Ontwikkeling 'Steendalerhof' Steendalerstraat 56 te Gennep

*Welkom omwonenden
Steendalerstraat, Kruisstraat, Picardie en Wagenstraat*

Hoofdthema's ingezonden Zienswijzen

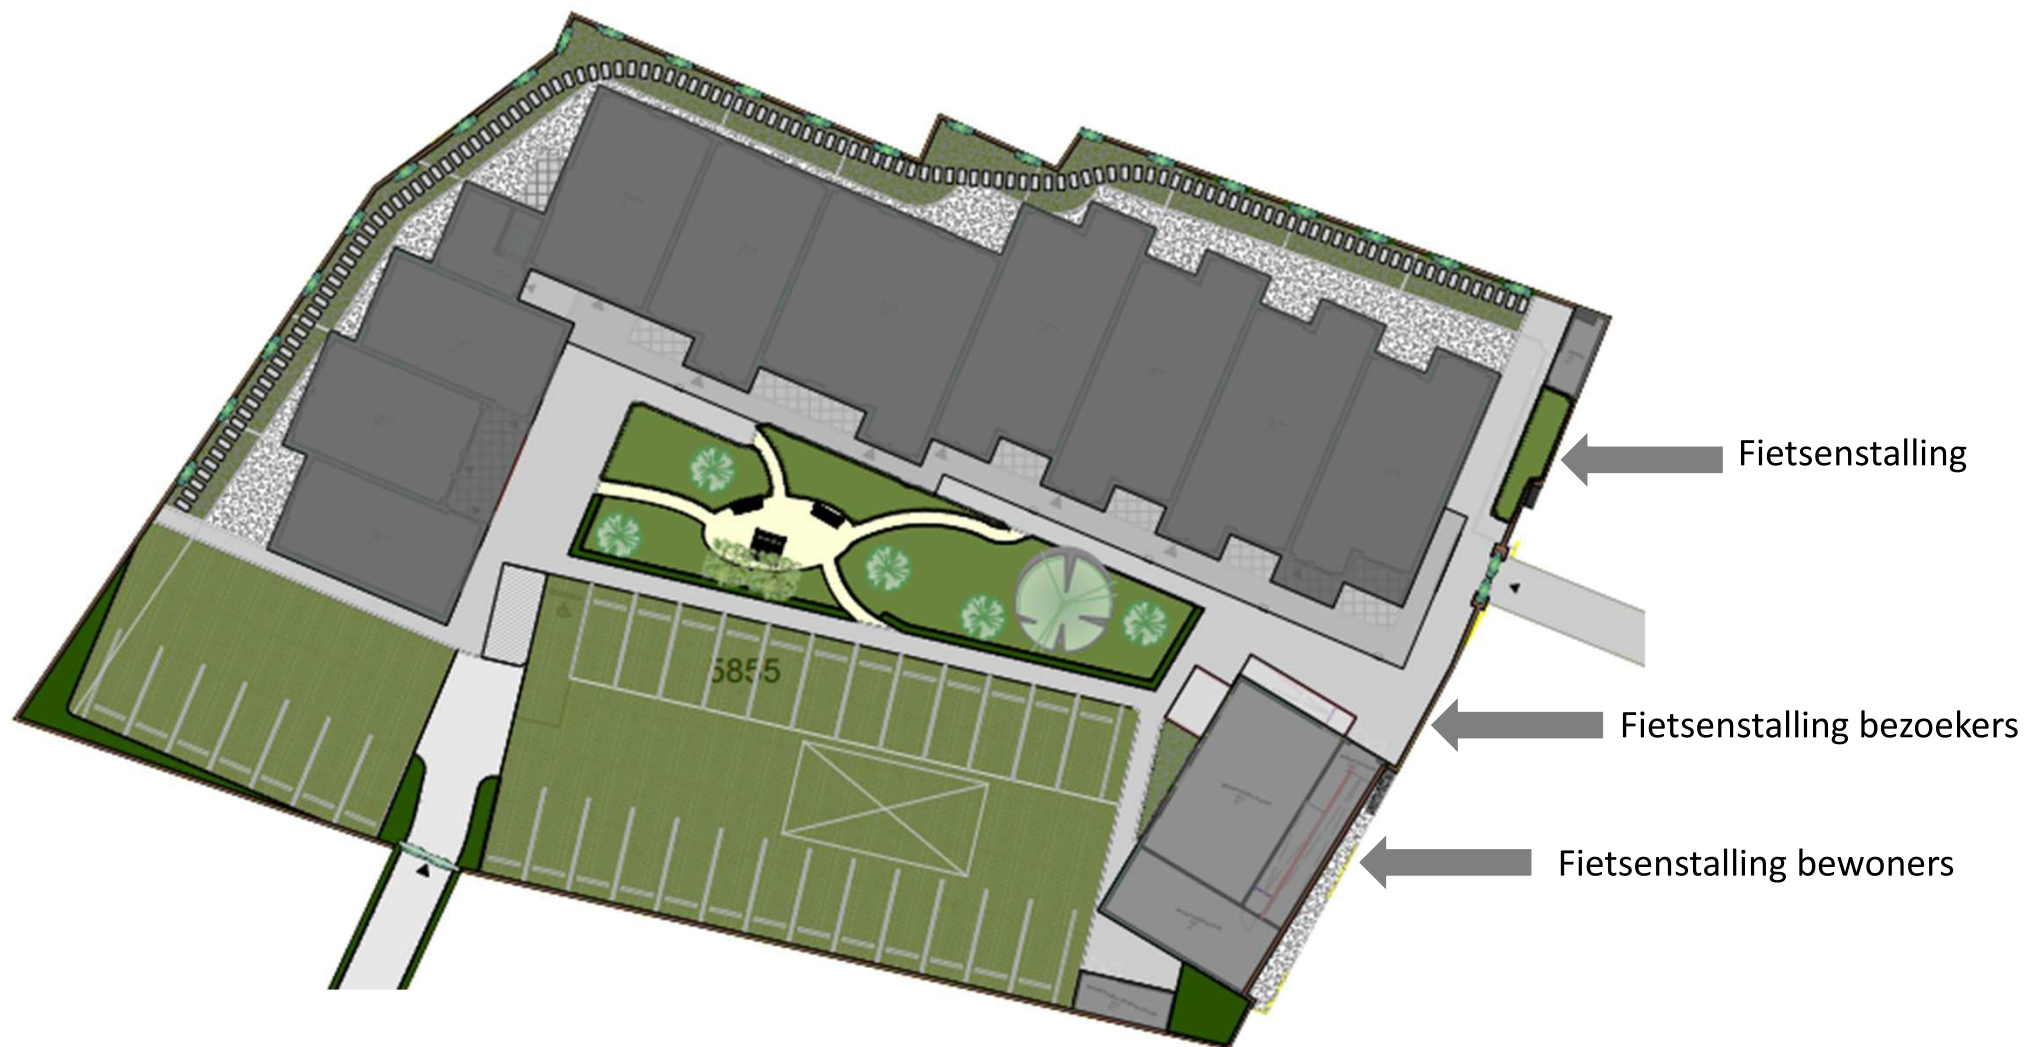
d. Parkeren/verkeer

Parkeernorm gemeente Gennep:

1. 33 parkeerplaatsen voor auto's conform norm
2. 64 parkeerplaatsen voor fietsen, inclusief 10 buitenplaatsen voor bezoekers conform norm

Afvalcontainers

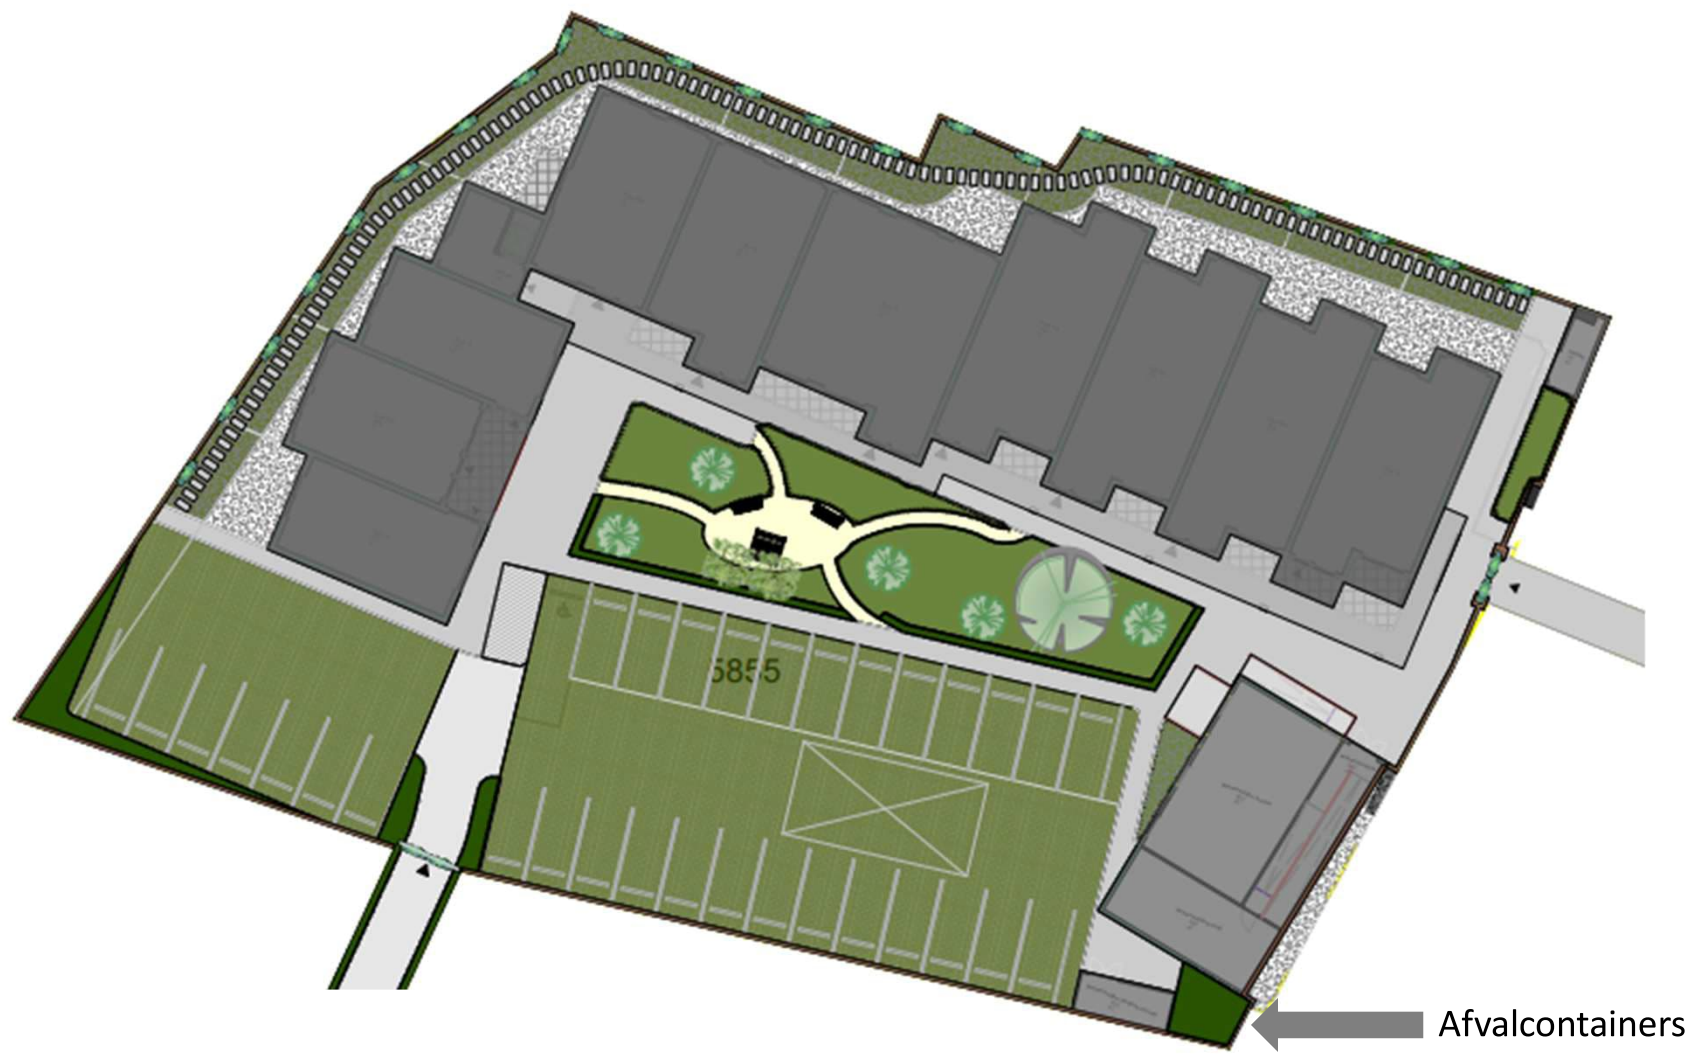
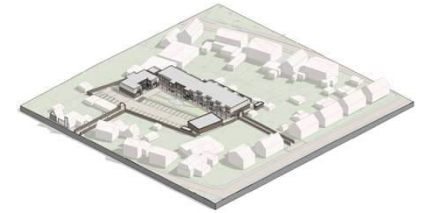
g. Afval

- afvalbeheer in overleg met de gemeente Gennep
- voorstel gescheiden afvalcontainers van 1200 liter inhoud voor restafval, groenafval en papier
- bouwreservering voorzien voor het plaatsen deze afvalcontainers in een afgeschermd omgeving.
- transport via de ontsluiting Steendalerstraat

Toelichting locatie van afvalcontainers door en foto's voor type van de containers.

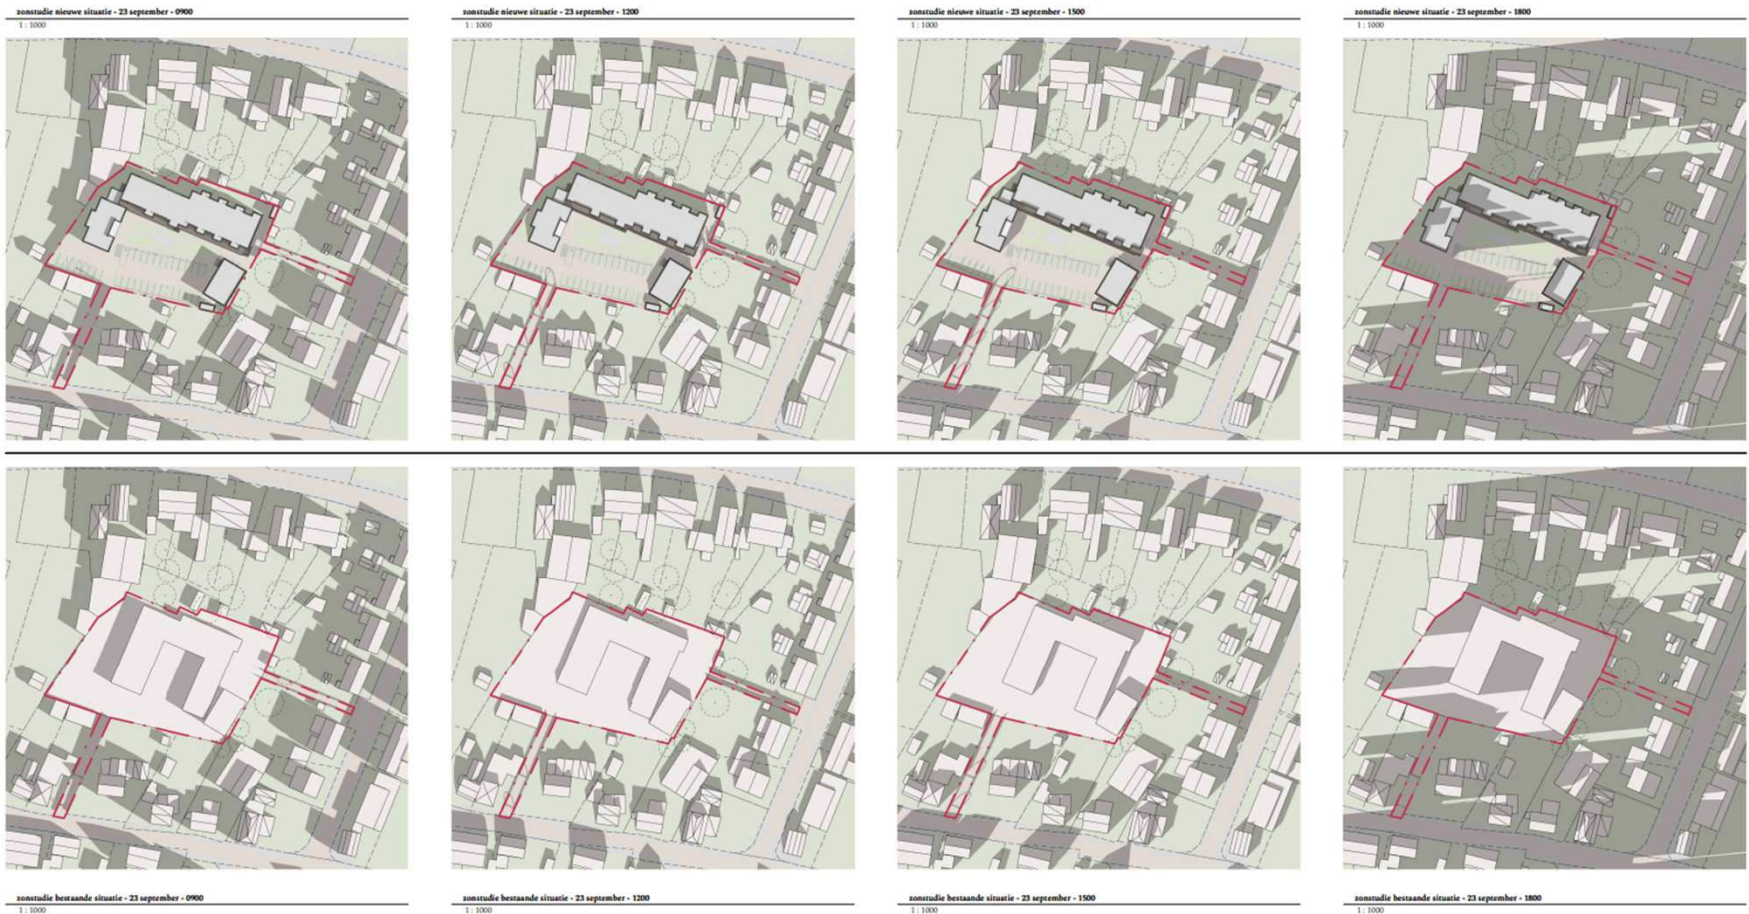
i. Zontoetreding

- Bezonningsstudie verricht
- nauwelijks verslechtering van of hinderlijke schaduweffecten a.g.v. nieuwbouw

Zie bijgevoegde bezonningsbeelden van 21 maart, 23 september en volgens de TNO norm (bezonning op 19 februari, moment opname per uur vanaf 9:00 uur tot 18:00 uur).
